岩手県立杜陵高等学校遠隔授業配信施設整備事業設計・施工者選定プロポーザル

プロポーザルに関するＱ＆Ａ

工事名	町立小学校 給食施設建築 工事設計図
特記	
訂正	
図面内容	平面図
縮尺	1:100
枚ノ内	17
図面番号	3
区分	建築

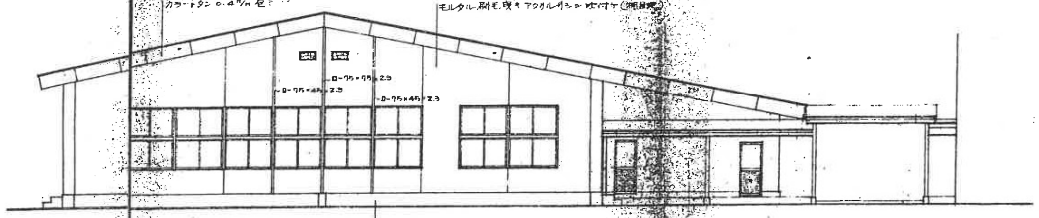
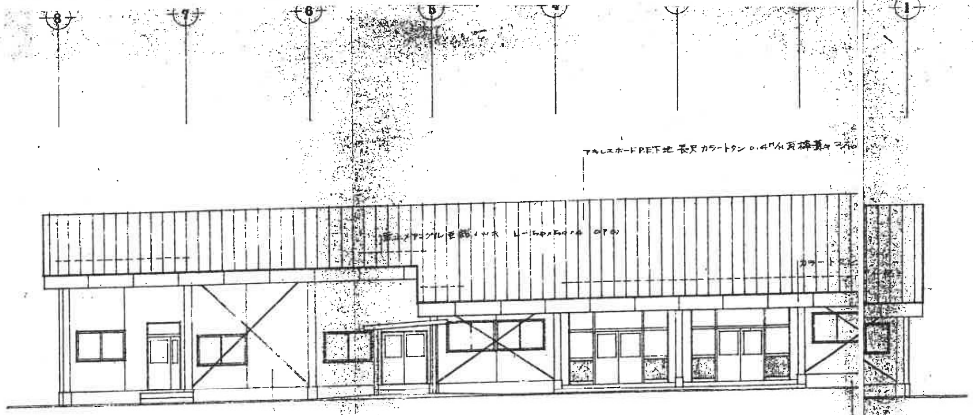
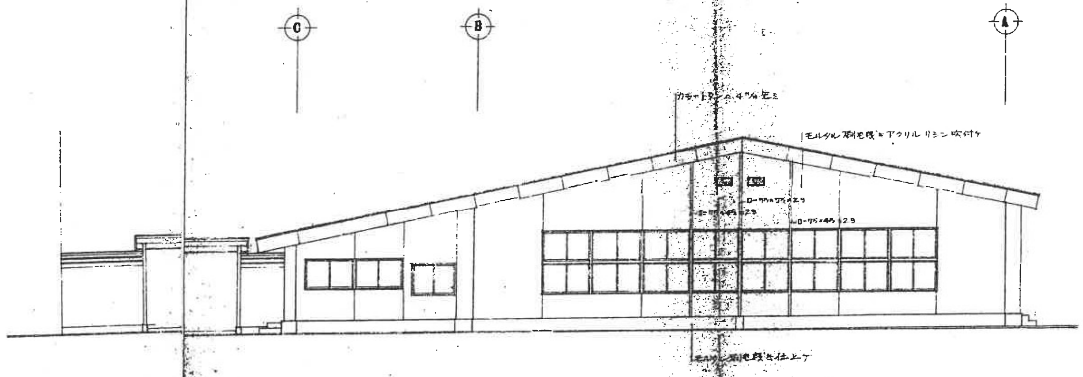
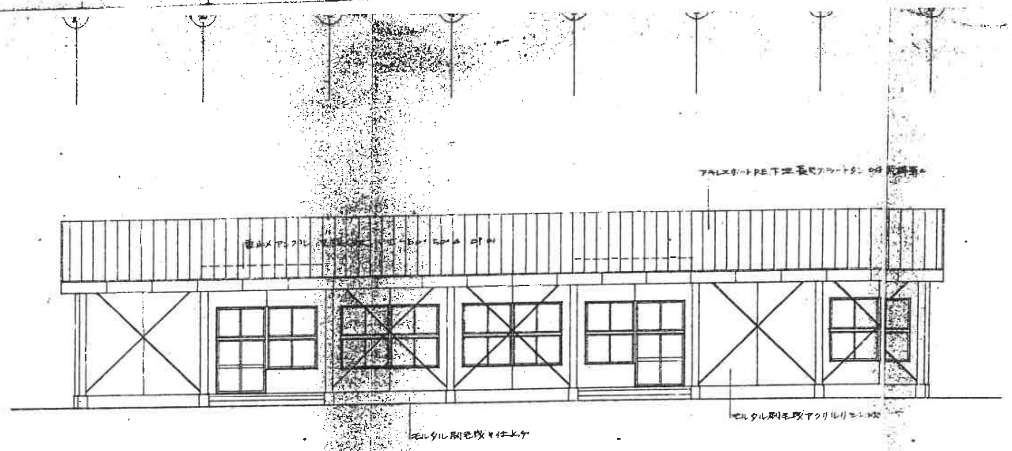
Ｑ８　解体する既存施設の図面はあるか。また、建築時期はいつ頃か。

Ａ８　現在、保存が確認できている図面は、次のとおりです。受注者には、必要に応じて提供（貸与）することが可能です。

・建築工事図面：配置図、平面図、立面図（作成段階は不明。平面図及び立面図は、参考として５～７ページに掲載）

・管設備工事図面：一式（竣工図）

また、当該施設の建築時期は、昭和 49 年です。

調査位置平面図 (1/1000)

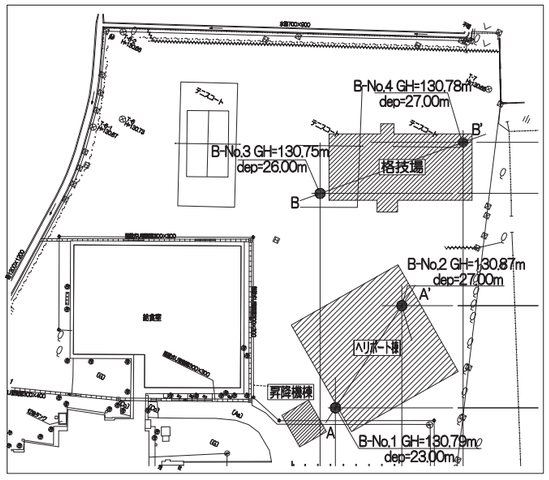
Ｑ10　敷地の地盤の状況が分かる資料はあるか。

Ａ10　隣接するヘリポート棟を整備した際に実施した地質調査資料を、参考として８ページに掲載します。
